(仮称) 北仲通北地区B-1地区

外観デザイン改善

事業者提案に対する市の考え方

前回（2022.08.29第2回審査会）自動車道側外観パース

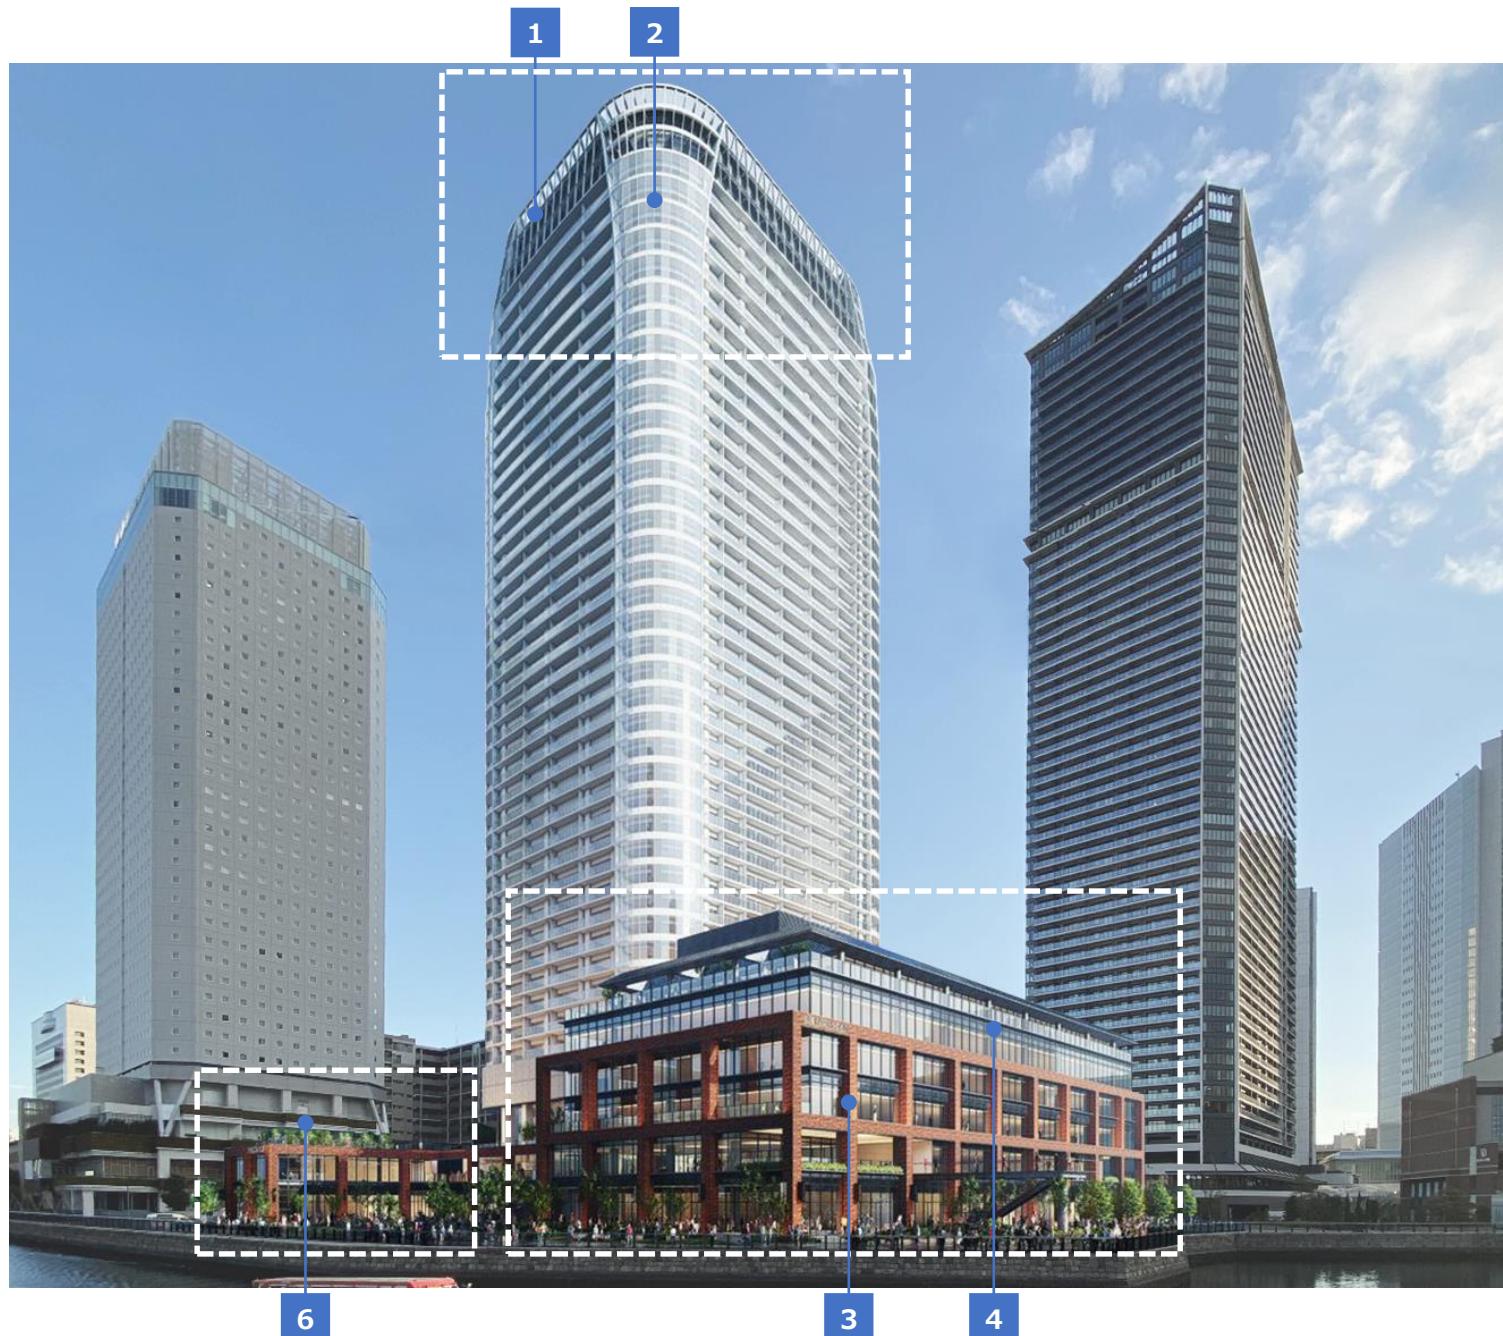
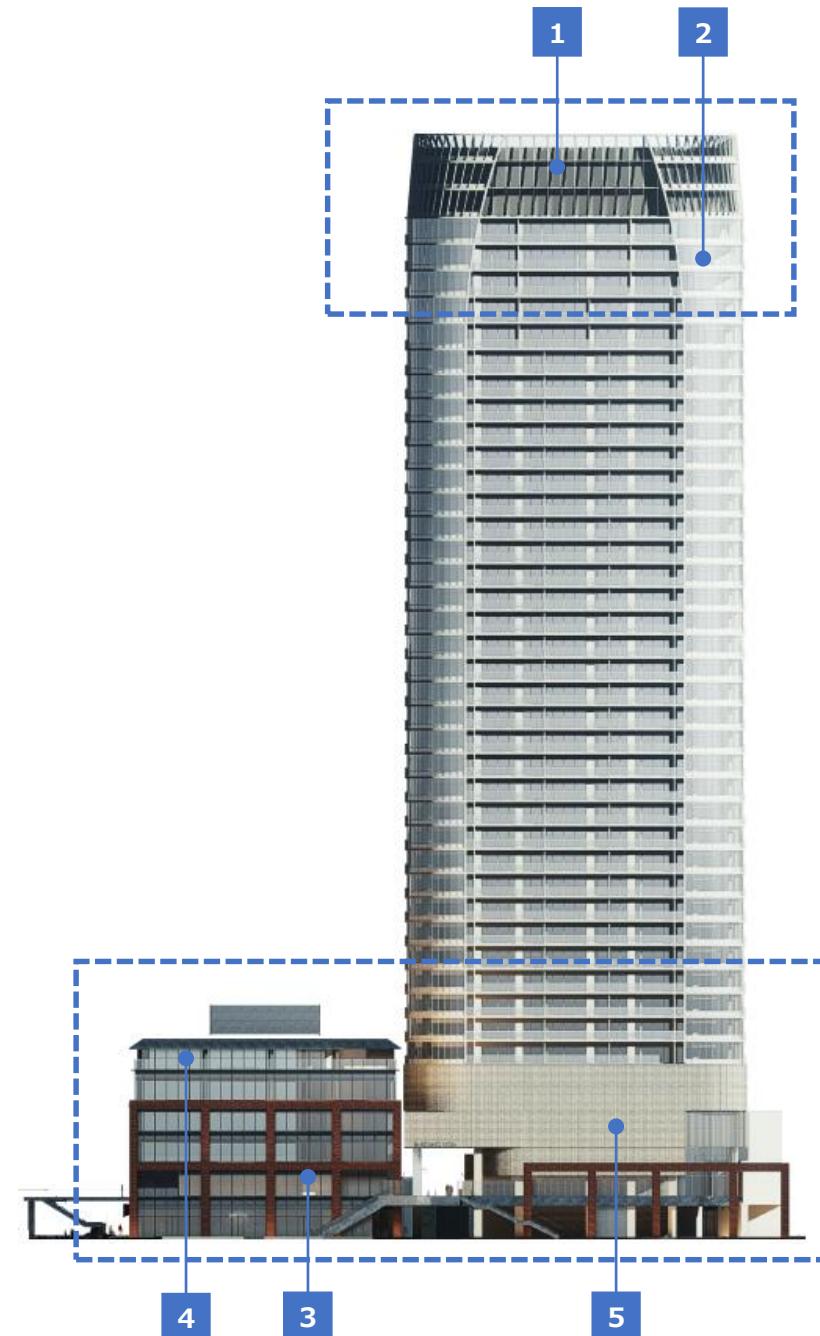
1. 高層棟頭頂部について

- ① 屋上ファーリング高さ低減
 - ・ 前回：12m⇒今回：6m
 - ・ 最上階バルコニーをなくし、全周ガラスサッシ面としたトップ形状
- ② コーナー部セットバック形状
 - ・ コーナーのガラス部分：セットバック取止め⇒垂直面

2. 事務所棟れんがフレームについて

- ③ れんがフレーム形状
 - ・ 南・北面の中空に持出した柱・梁フレームを建物外壁面に付け、西面同様の形状で統一
- ④ 6階セットバック形状
 - ・ 南・西外壁面のセットバックを取止め、5階と同じ外壁面の位置（北面セットバックを大きく）

3. 高層棟基壇部について

- ⑤ 免震層外壁形状・仕上
 - ・ 一部透かし積みレンガ採用と外壁面の出入りを織り交ぜた形状

4. 店舗棟屋上について

- ⑥ 店舗棟屋上に住宅共用室設置
 - ・ 店舗棟屋上テラスに事務所棟とのバランスを考慮した住宅共用室を設置

ファーリング高さ6.0mとした外観パース

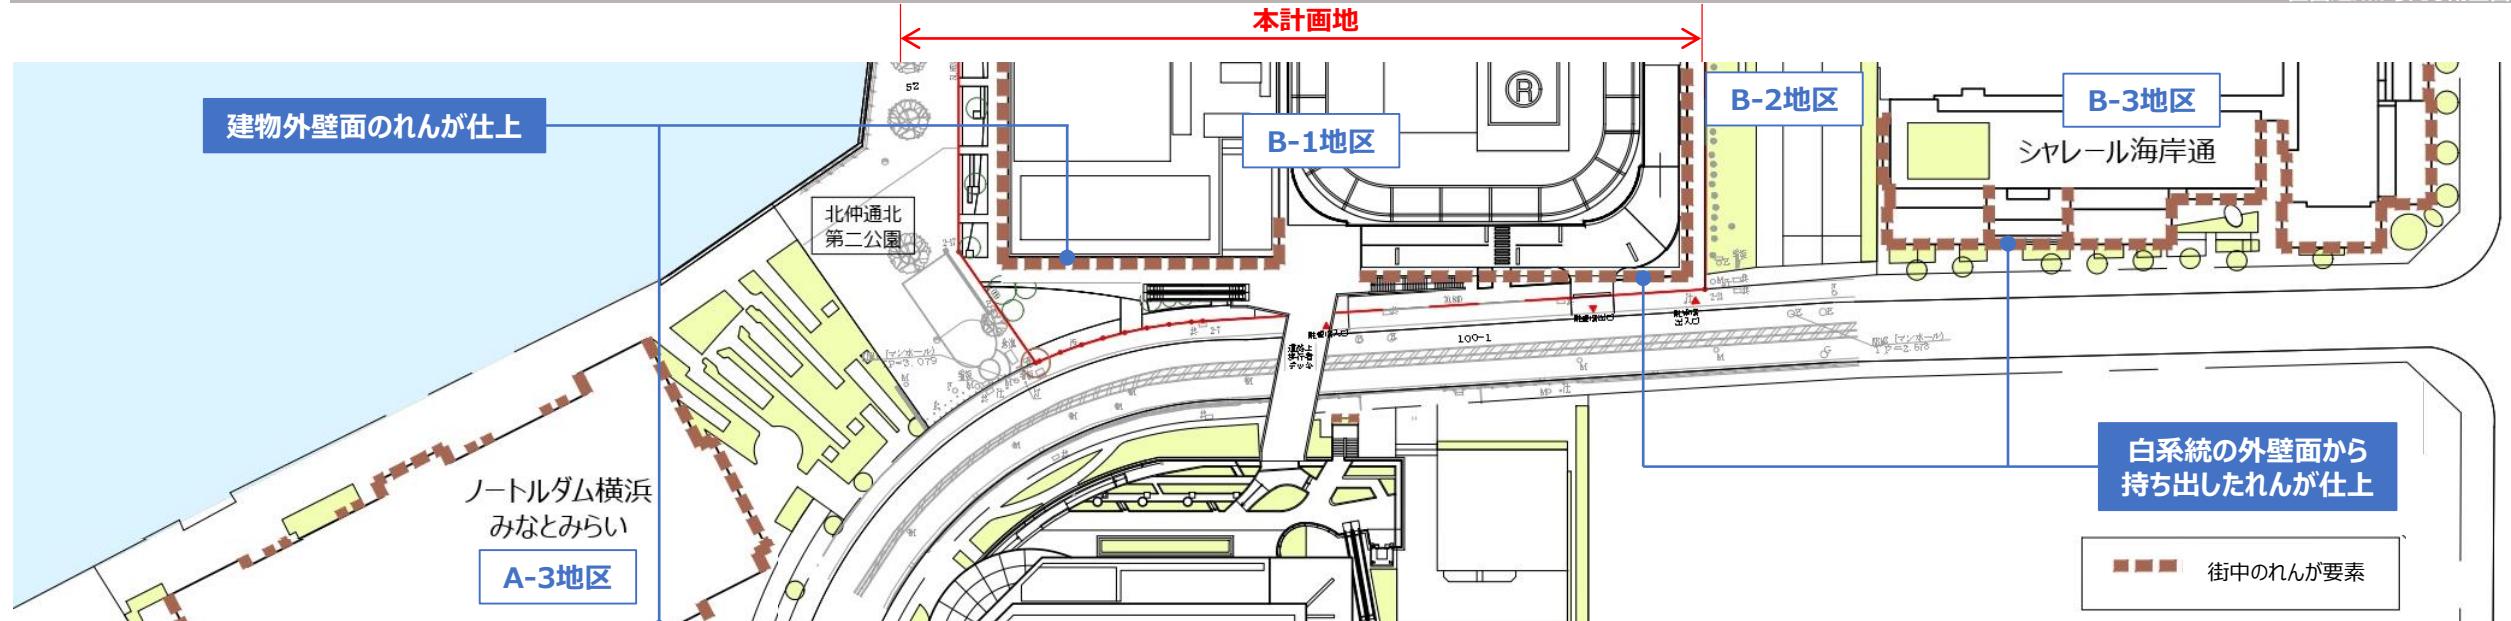
1. 住宅棟頭頂部について

バルコニー全面にガラスサッシ面を表出させた高規格な住宅を上層階に設けます。

上層階ガラスサッシ面とファーリングを合わせた頭頂部デザインボリュームの全体的なバランスを考慮し、ファーリングの高さを12.m→6.0mとします。

- ・窄まる形状とした高さ6.0mのファーリングと、バルコニーをなくし全周高さ約4.5mのガラスサッシ面とした最上階とを合せた高さ約10.5mのトップ形状は、隣接するタワーと呼応しながらも、存在感ある頂部デザインを演出し、特徴ある北仲地区の群造形を形成します。
- ・各面上層部にはガラス面の縦ラインを取り入れ、個性と存在感を向上するデザインとします。
- ・上層部バルコニー面にガラス面の縦ラインを出すことに合わせ、コーナーのガラス部分も垂直の面とし、頭頂部の形状を整えた形状とします。

1 高層棟頭頂部について

最上階住戸プランの変更に合わせて、ファサードデザインが変更されていますが、ファーリングの高さ調整と、新たに設けたガラス面縦ラインにより、隣接する北仲ノット及びアパホテル&リゾートと呼応した存在感のあるデザインは維持しつつ、北仲地区全体として、調和のとれた群造形を形成しています。

2. 事務所棟れんがフレームについて《 南西側 》

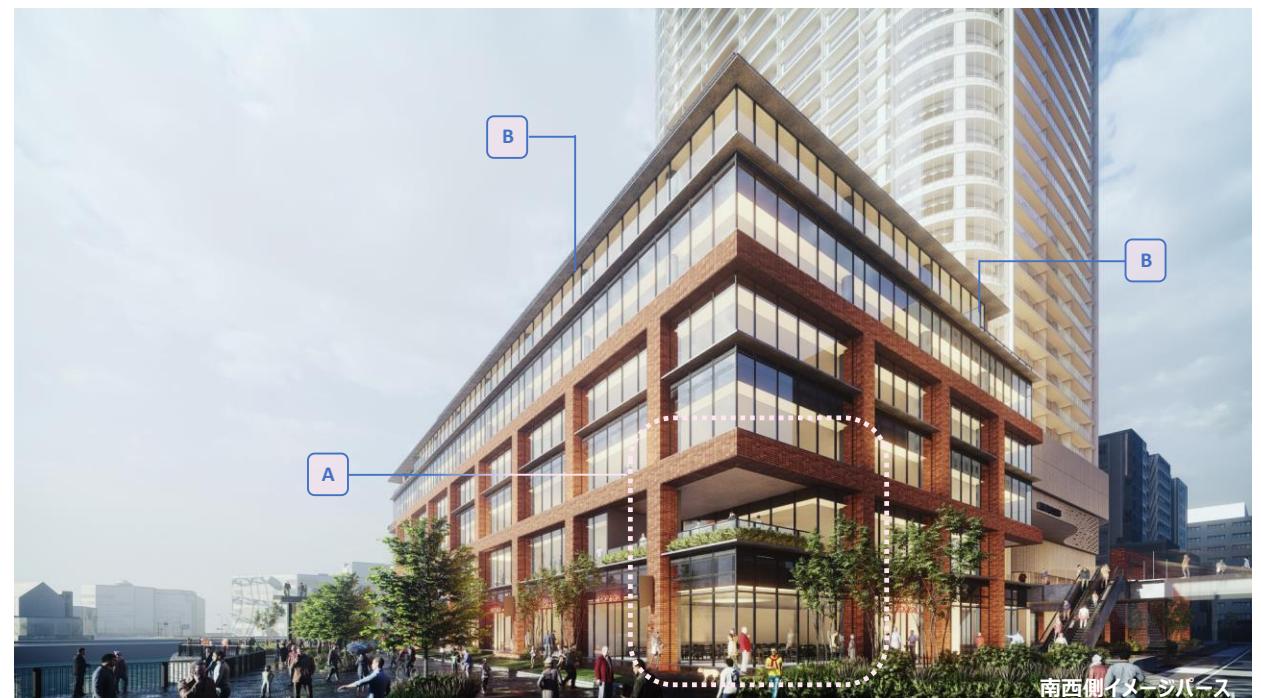
周辺建物れんが調仕上面の平面方向位置関係も考慮し、事務所棟の南北面れんがフレーム位置を建物に寄せた位置とします(A)。

- ・ 建物内部やコーナー部2階テラスの賑わいが表出し、より立体的な賑わいの連続性を創り出します。
- ・ 足元空間が広がることで北仲通第二公園と水際線プロムナードへの入口が広がり、水際線ネットワークの人の流れの創出に寄与します。

事務所棟6階西側・南側の外壁面を5階と位置を揃え(B)、6階の北側テラスを広げます(C)。

- ・ 自動車道やエアキャビンからの立体的な賑わいや緑の空間が感じられ、変化に富んだ北仲通北地区の景観形成に寄与します。

2 事務所棟れんがフレームについて

事務所棟南北のれんがフレームを、建物外壁面に付けた位置とするとともに、角部の柱を無くすことで、足元の空間の広がりや、コーナー部 2 階テラスの表出が図られ、より低層部の賑わい創出に寄与する計画となっています。

また、当該変更により、建物外壁面にれんがタイルが使用されているノートルダム横浜みなとみらいのファサードとの連続性も高まり、隣接街区とより統一感のとれた景観が形成されます。

3 事務所棟 6 階北側テラスについて

事務所棟 6 階の外壁面を下階と揃えるとともに、海を臨む 6 階北側テラスの面積を拡大することで、自動車道やエアキャビンから、より立体的な賑わいや緑を感じることができる計画となっています。
